リリーススクリーンの仕様履歴について

標準型爪つきジャッキ M-50~200 分解図

標準型爪つきジャッキ M-100

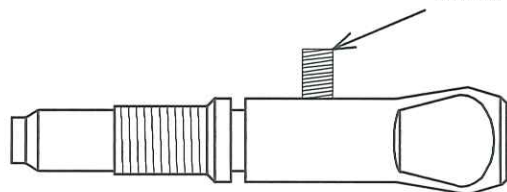
弊社ではリリーススクリーンのはずれ止めの仕様を下図のように変更してまいりました。
メンテナンス部品のご用命の際には、下図をご参考のうえ発注くださいますようお願いいたします。

- (1) リリーススクリーンを交換用としてご注文の場合は、新型とさせていただきます。(旧タイプは廃版としておりますのでご了承下さい。)
- (2) リリーススクリーンの基本設計に変更はございませんので、どのタイプでもジャッキと不適合となることはありません。

※セットスクリーンを廃止。
リリーススクリーンの長さが68mmから48mmに変更し、φ8mmのスチールボールを追加。

※性能向上のためセットスクリーンの径を4mmに変更。

※はずれ止めにセットスクリーンを採用。
セットスクリーンの径は3mm。

※はずれ止めにEスナップリングを使用。リリースにEスナップリング用の溝がある。

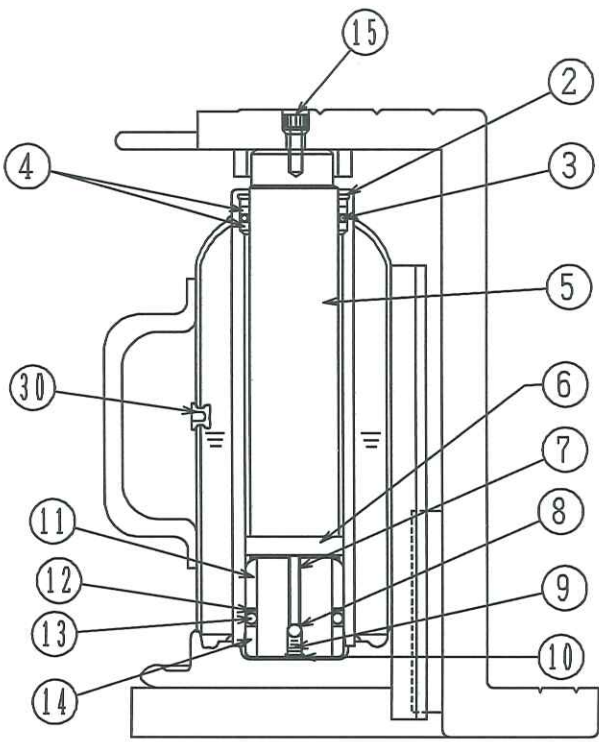
※1 リリーススクリューは2006年10月から短くなりました。そのためφ8のスチールボールが必要になります
